Van: [redacted]
Verzonden: vrijdag 16 maart 2018 17:43
Aan: [redacted]
Onderwerp: Fwd: verzoek advies nieuw terras Van Vlaanderen, Weteringschans 175
Bijlagen: image1.jpeg

Ik heb een aanvraag voor een nieuw terras voor Van Vlaanderen, Weteringschans 175, in behandeling. Graag ontvang ik binnen twee weken advies (zie bijlagen).

Locatie: Weteringschans 175

Weteringschans 175 39497 1017XD.dgn
print-datum: 27-3-2018

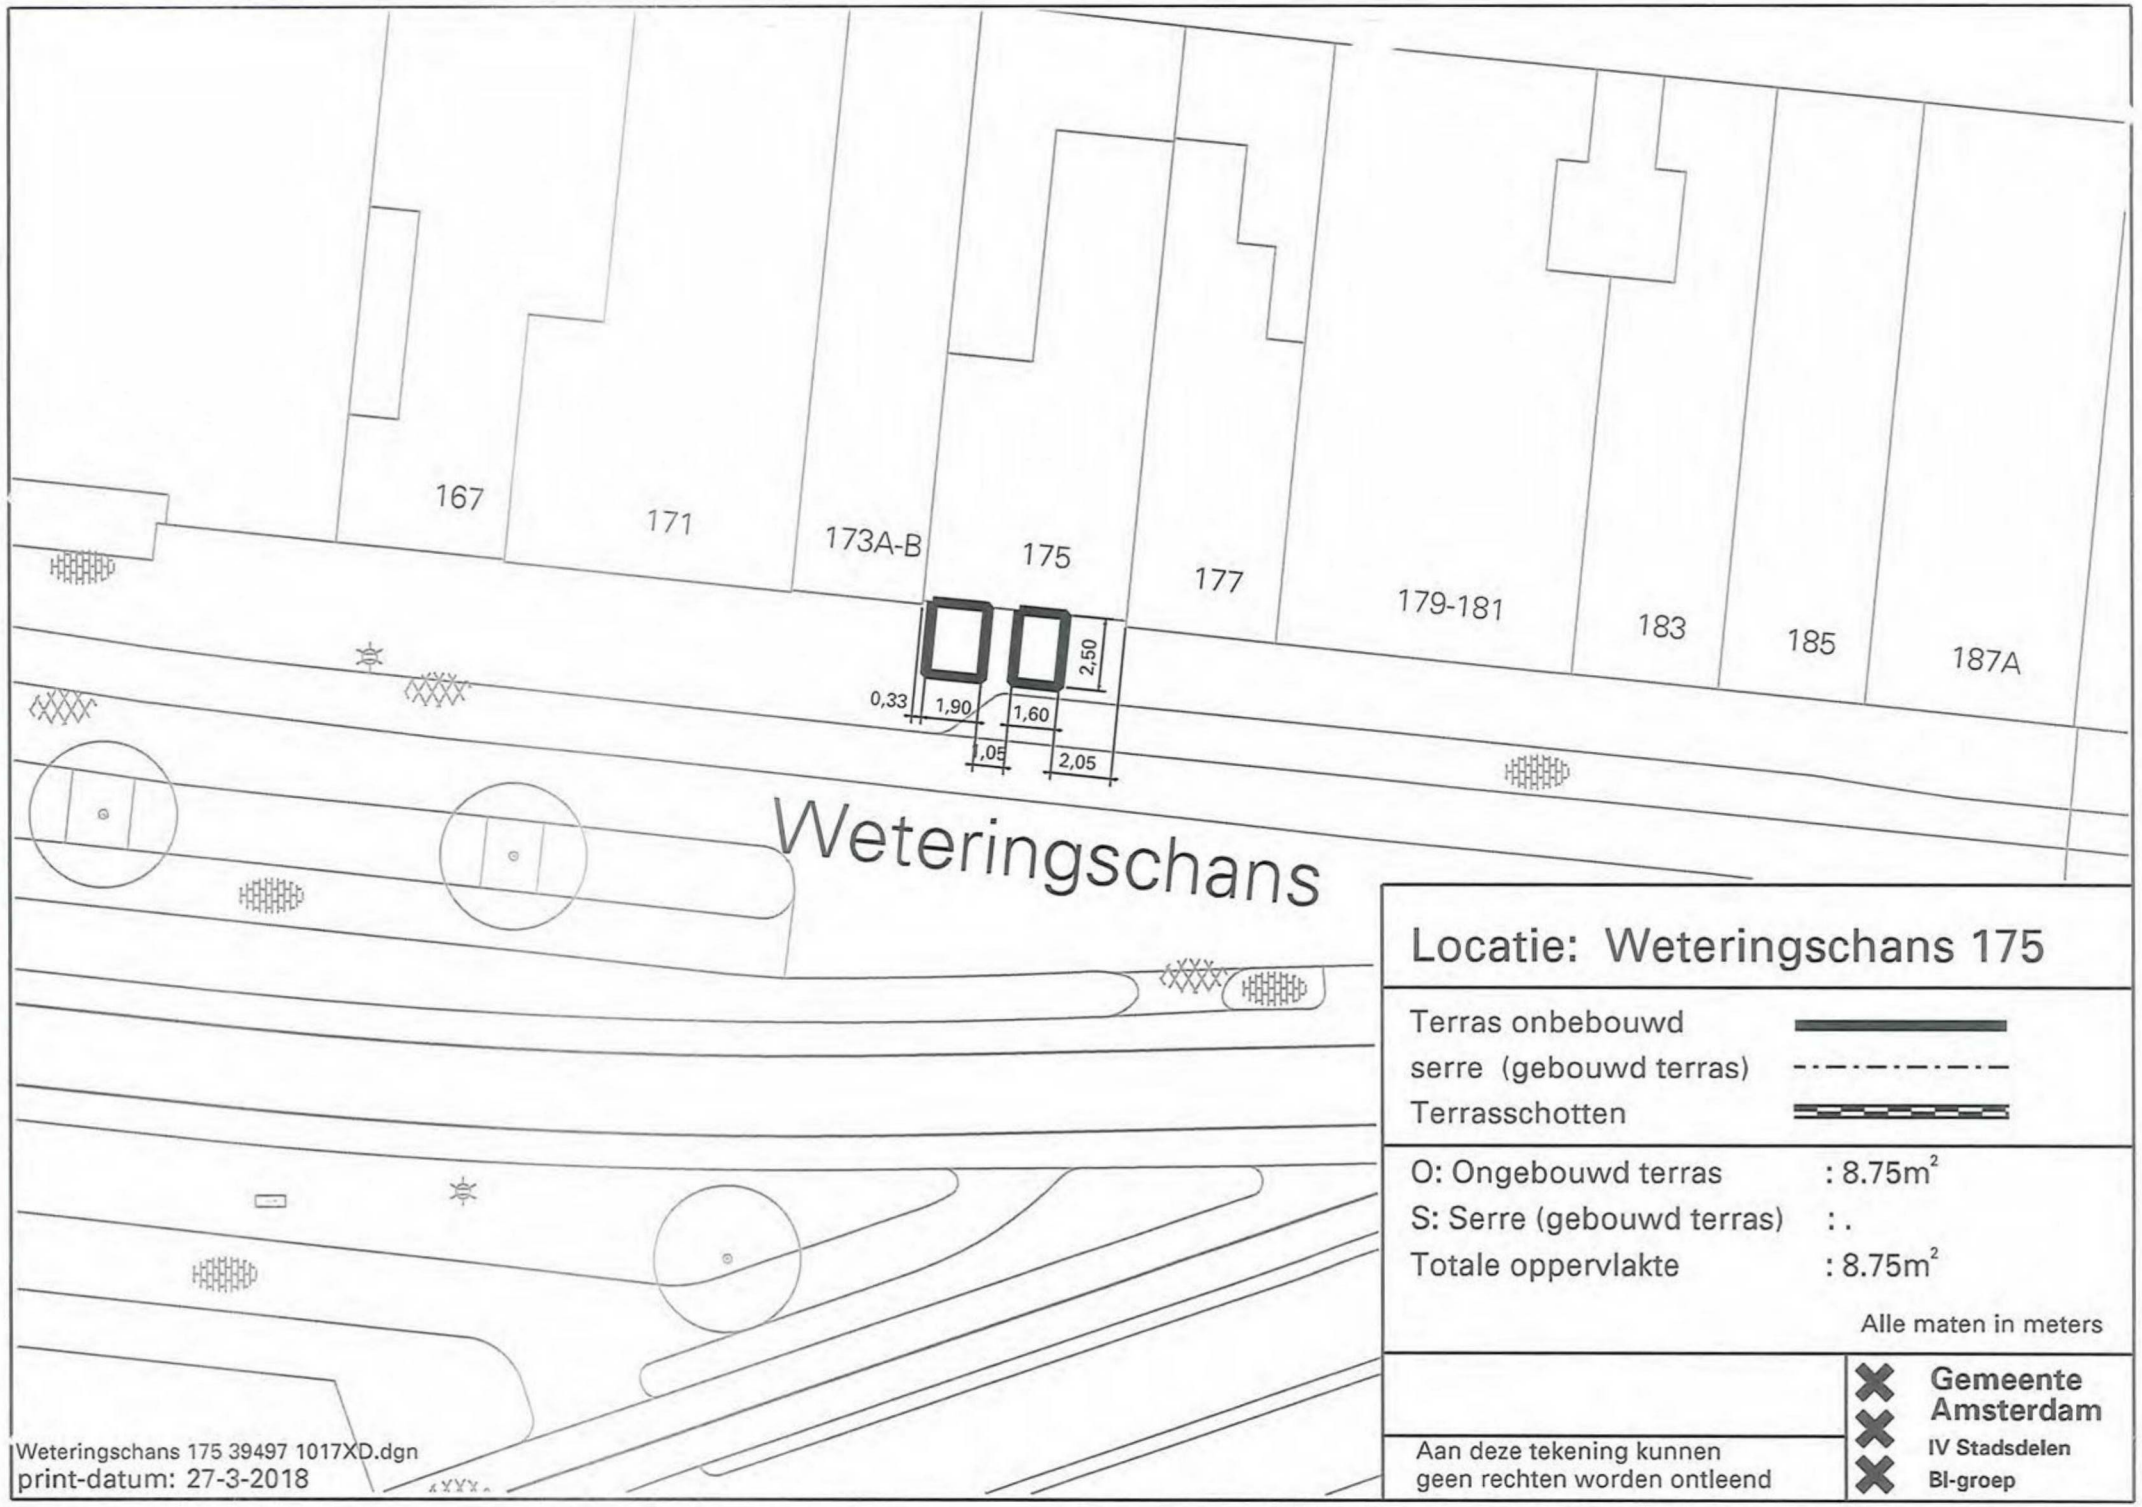
Meting openbare ruimte:
Breedte gevel 686 cm (de ingang bovenwoningen was niet meegerekend)
Diepte trottoir 492 cm
Breedte terras 210 cm aan beide kanten van de ingang is akkoord.
Diepte terras 492 - doorloop voetgangers * =???
Doorloopruimte voetganger *
* ik weet niet of hier een terrassenplan is, de stoep is verbreed om de stroom voetgangers i.v.m. N-Z-lijn en tram verbinding de ruimte te geven. Is hier al beleid voor? Het is niet de bedoeling dat de extra ruimte geheel als terras benut wordt.
Dit moet bij [redacted] nagevraagd worden.

Zicht op terras is goed en alle uitgangen zijn vrij.

Mijn conclusie terras aanvraag is goed alleen punt doorloop over de stoep moet nagegaan worden.
